ВРИО начальника ФГБУ  
ВНИИПО МЧС России  
Сивенкову А.Б.

24.07.2024 № ИГ-117-1594-13-2  
На № б/н от 28.06.2024

О рассмотрении обращения

Присоединение поэтажных сборных воздухопроводов к горизонтальному коллектору при размещении указанного коллектора ниже обслуживаемых помещений

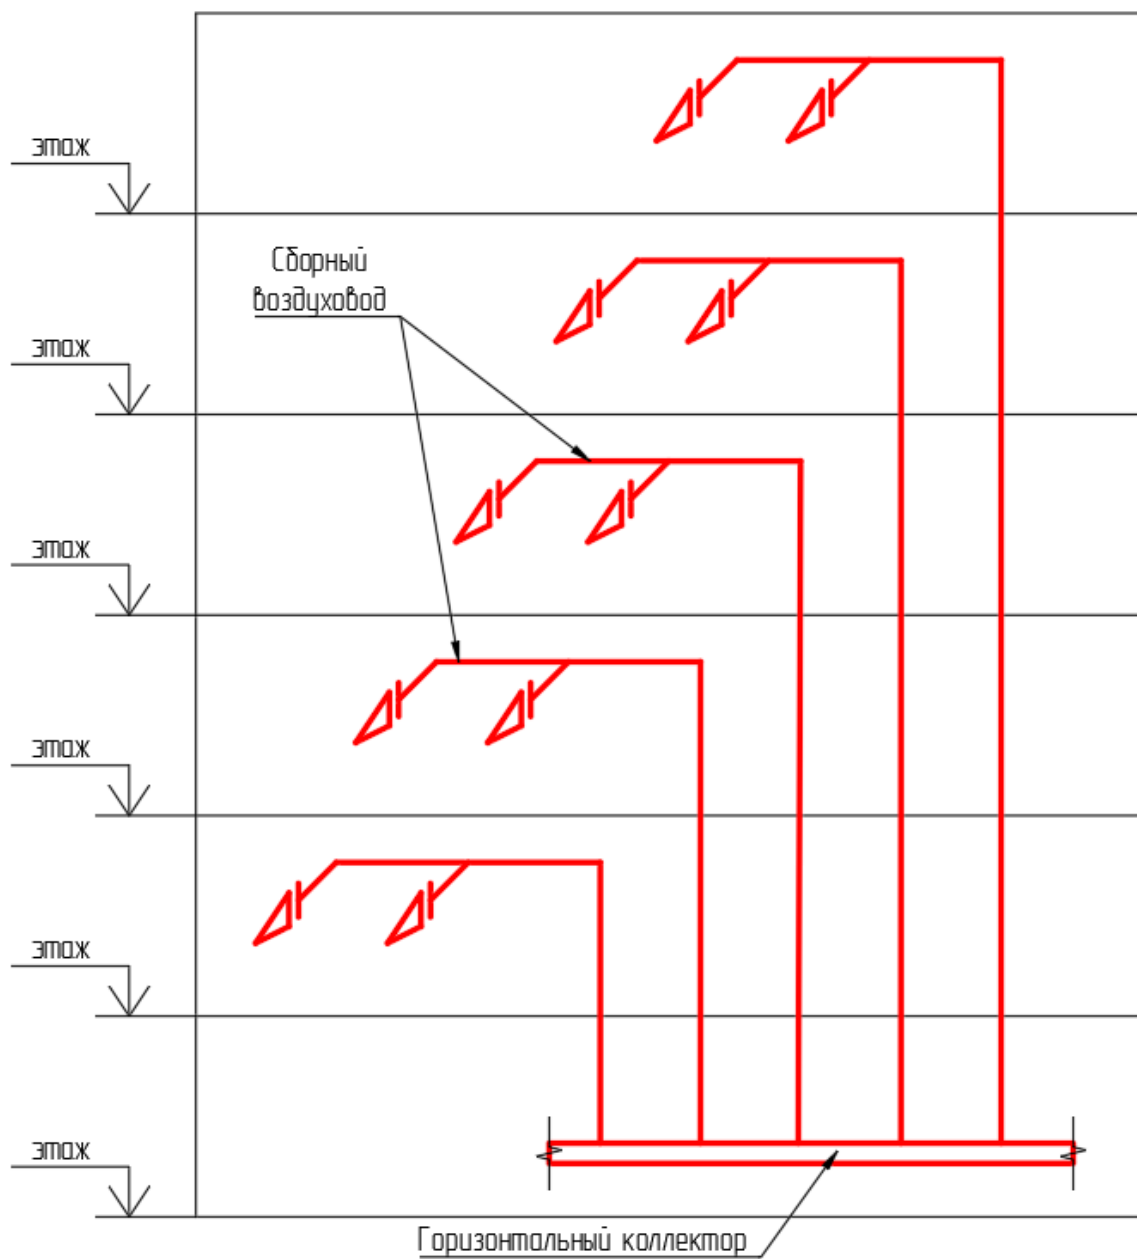
- 1) Распространяется ли ограничение по количеству присоединяемых поэтажных сборных воздухопроводов к горизонтальному коллектору при размещении указанного горизонтального коллектора ниже обслуживаемых помещений?
- 2) В случае присоединения более пяти поэтажных сборных воздухопроводов к горизонтальному коллектору (при размещении указанного горизонтального коллектора ниже обслуживаемых помещений) необходимо ли предусматривать установку противопожарных нормально открытых клапанов в местах присоединения дополнительных (сверх пяти безусловно предусматриваемых) этажных воздухопроводов?

Пример размещения горизонтального коллектора ниже обслуживаемых помещений представлен в Приложении 1.

Действующая редакция п. 6.10 СП 7.13130.2013 «Отопление, вентиляция и кондиционирование. Требования пожарной безопасности» не дифференцирует требования к общим горизонтальным коллекторам, расположенным выше обслуживаемых помещений и ниже обслуживаемых помещений. В связи с чем действующие ограничения для горизонтальных коллекторов, описанные в третьем абзаце п. 6.10 указанного свода правил, распространяются в том числе и на горизонтальные коллекторы, расположенные ниже обслуживаемых помещений.

При этом информируем, что в готовящемся проекте изменений № 3 СП 7.13130.2013 в п. 6.10 планируется внесение изменений по затронутому Вами вопросу.
